1.1 变更记录

1.3 变更详细内容

1. 此次修改的 PCB 版本号为: **EBF410513V2R0_20260521**

图 1

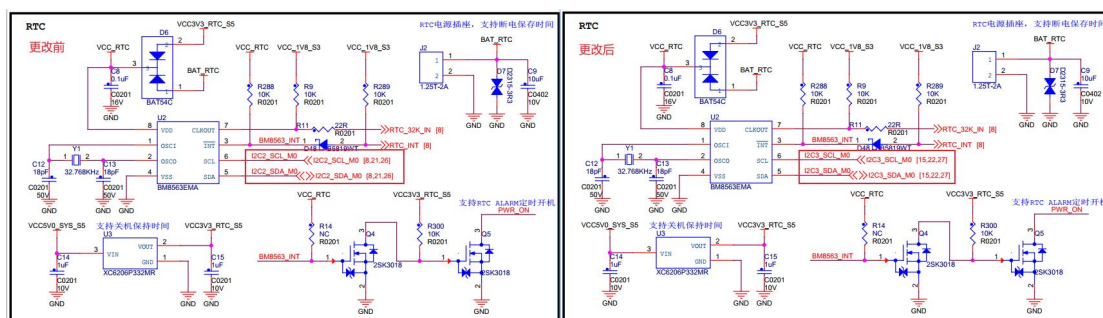
1. 由于 i2c2 的 rtc i2c addr 0x51 与 mipi eeprom 的 i2c addr 有冲突，把 rtc 的改为 i2c3，更改前后对比如图 1 所示。

图 2

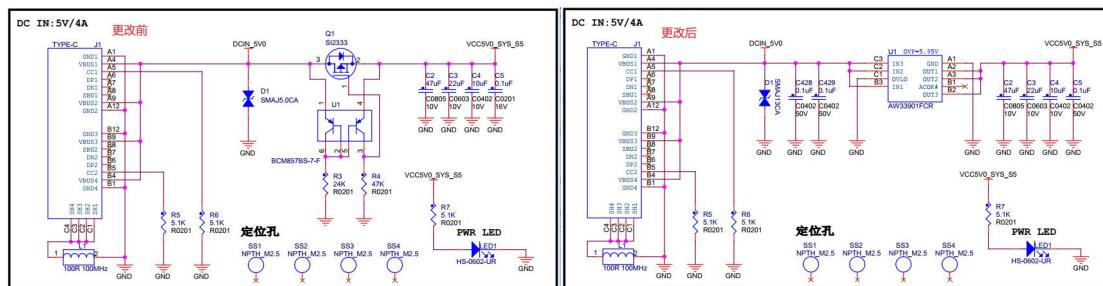
2. 输入端添加过压保护, 更改前后对比如图 2 所示。更后, 除非过压保护的电压为 5.95V, 当输入电压超过 5.95V, 关断电压输出, 可以有效保护板子, 避免 pmic 等器件烧坏。

图 3

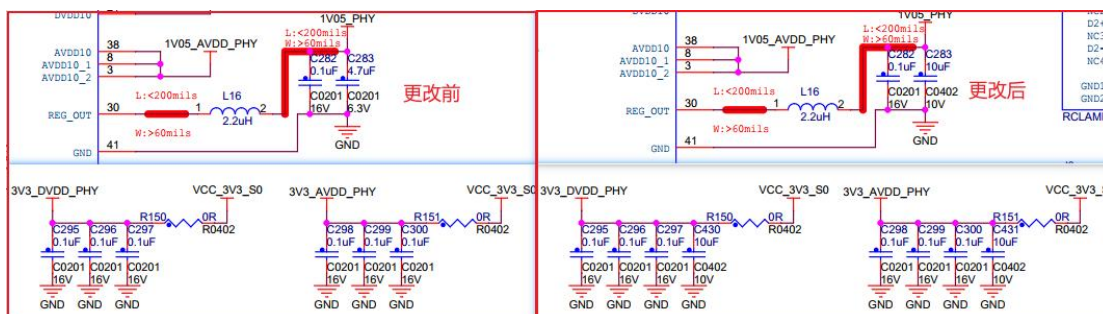
3. 网口 PHY 供电电源 3V3_DVDD_PHY、3V3_AVDD_PHY 分别添加 10uF 滤波电容; 1V05_PHY 的 4.7uF 0201 滤波电容改为 10uF 0402, 改善电源纹波, 避免原来的 0201 4.7uF 因为品牌差异导致的滤波电容容量不足, 更改前后对比如图 3 所示。

图 4

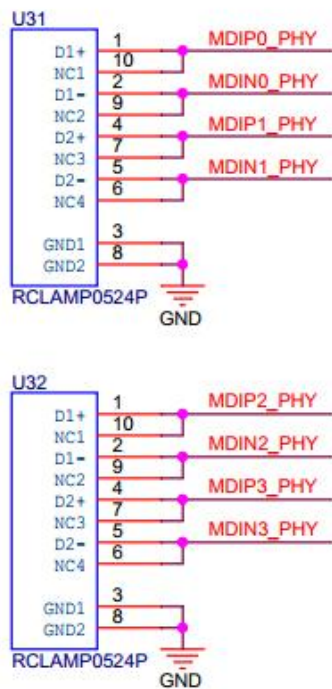
4. 网口 PHY 与 RJ45 之间添加 ESD, 增强 ESD 防护, 添加的 ESD 电路如图 4 所示。

图 5

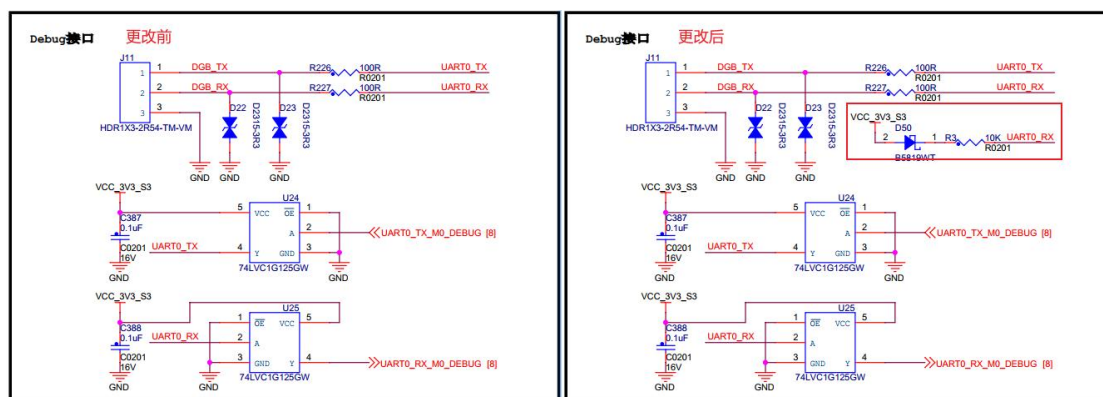
5. Debug 串口的 UART0_RX 网络添加 10K 电阻和 B5819WT 二极管(防倒灌)上拉到 VCC_3V3_S3 电源, 解决板子先上电再接 Debug 串口模块无法操作串口或者串口无打印的问题, 更改前后对比如图 5 所示。

图 6

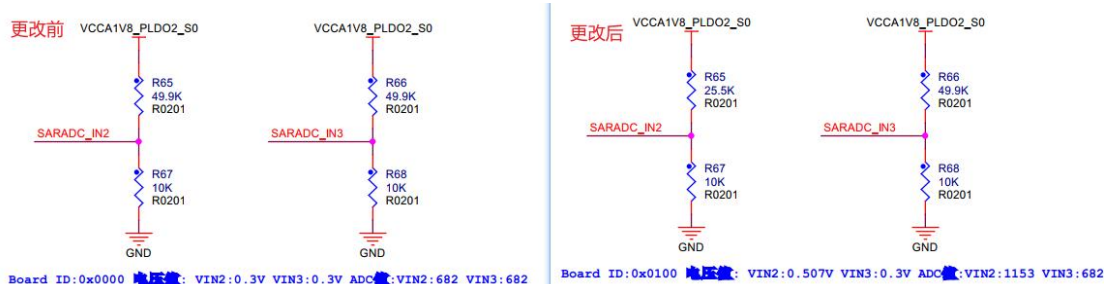
6. 升级 board id, 取值 0x0100, R65 电阻改为 25.5K, 更改前后对比如图 6 所示。
